Chorzów, dnia 05.10.2018 r.

MAO/JRP-B/0619/2018

Dotyczy: postępowania o zamówienie publiczne pn.: „Przebudowa infrastruktury tramwajowej w ciągu ul. Małobądzkiej w Będzinie na odcinku od Ronda Czeladzkiego do granicy z Sosnowcem” (zadanie nr 2.1) oraz „Przebudowa infrastruktury tramwajowej od granicy z Będzinem do pętli "Będzińska" w Sosnowcu. Przebudowa pętli "Będzińska" w Sosnowcu wraz z rozjazdami tramwajowymi oraz przebudowa infrastruktury tramwajowej w ciągu ul. Będzińskiej na odcinku od ul. Zagłębia Dąbrowskiego do ul. Staropogońskiej” (zadanie nr 2.2).

W związku z pytaniami Wykonawców do postępowania na realizację w/w zadania wyjaśniamy:

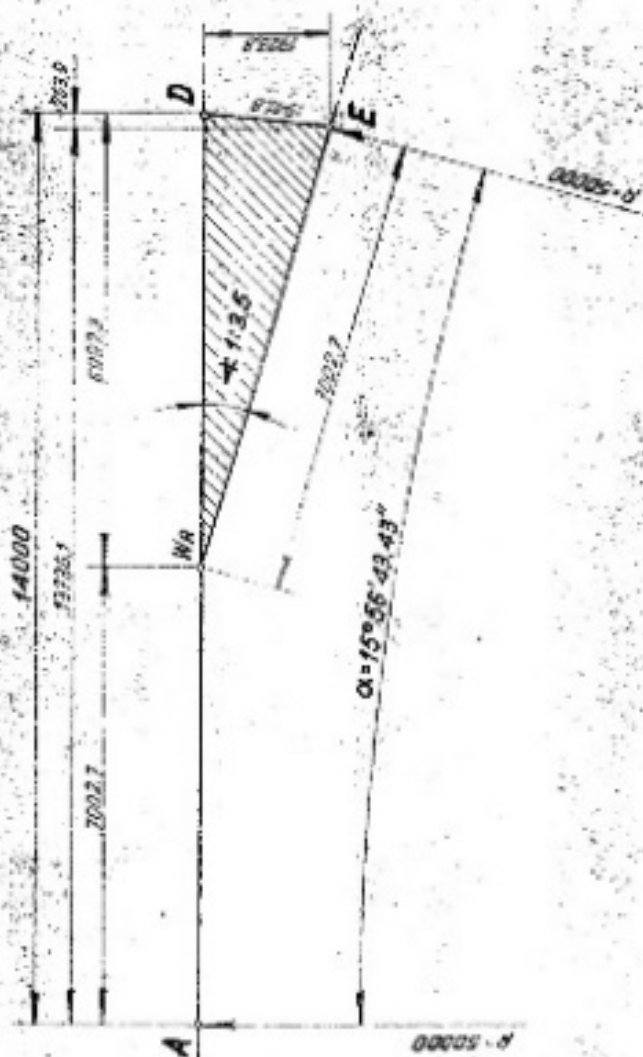
Proszę o zamieszczenie rysunków (specyfikacji) rozjazdów przewidzianych do wymiany w ramach zadania 2.2. Zamawiający takie rysunki zamieszcza w innych prowadzonych postępowaniach (m.in. zadanie ogłoszone równoległe z niniejszym „Przebudowa torowiska tramwajowego wydzielonego w ciągu ul. Kasprzaka w Dąbrowie Górniczej od skrzyżowania ul. Piłsudskiego i ul. Kasprzaka do skrzyżowania ul. Kasprzaka i ul. Zaplecze” – zadanie nr 2.7).

Zamawiający informuje, że należy zastosować typowe rozjazdy stosowane w spółce Tramwaje Śląskie S.A. W załączeniu przekazujemy schematy rozjazdów o skosach 1:3,5 i 1:6.
